**CAMPAGNE
DE
RAPPEL**

Cr12-20

DATE : JUILLET 2012	SECTION : 23-Accessoires
SUJET : SYSTÈME AUTOMATIQUE DE DÉTECTION ET D'EXTINCTION DES INCENDIES (AFSS) - RÉACHEMINEMENT DU DÉTECTEUR THERMIQUE LINÉAIRE

Côté turbocompresseur

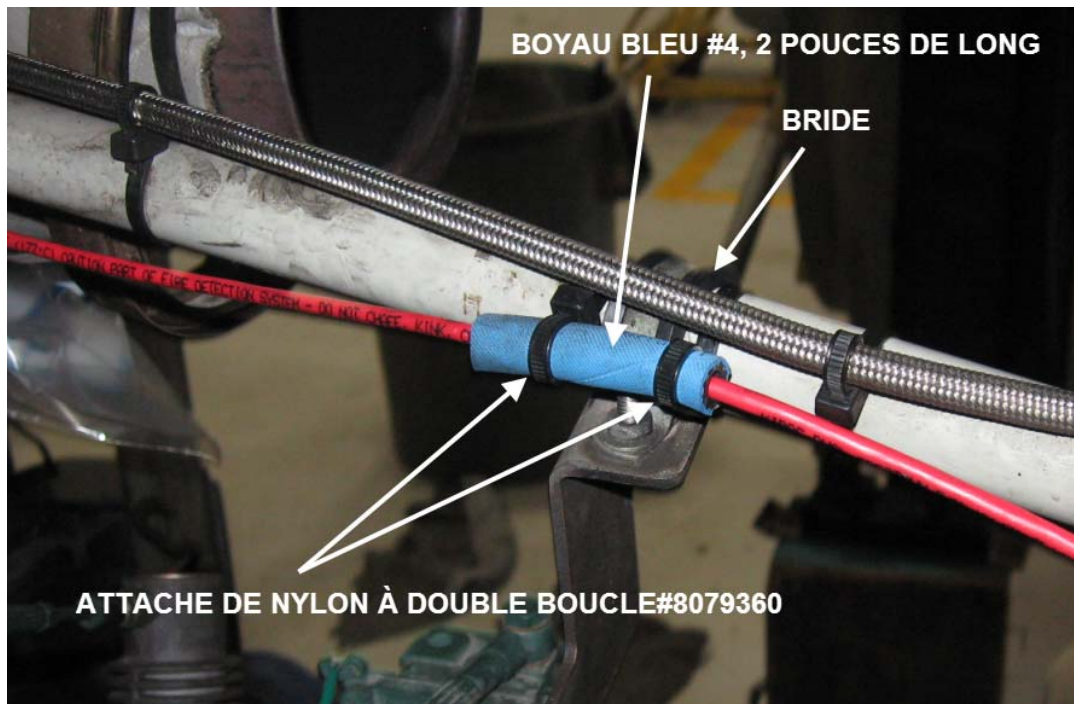
Il y a un risque que le détecteur thermique linéaire (câble rouge) frotte sur la bride du tuyau de la jauge de vérification d'huile de la transmission Allison.

Protéger le détecteur thermique linéaire (câble rouge) contre le frottement sur la bride selon l'image qui suit. Utiliser une section de 2 pouces (0.167 pieds) de longueur de boyau bleu #4 (p/n 503706) que vous aurez préalablement fendu. Utiliser une attaché de nylon (p/n 8079360) de chaque côté de la bride.
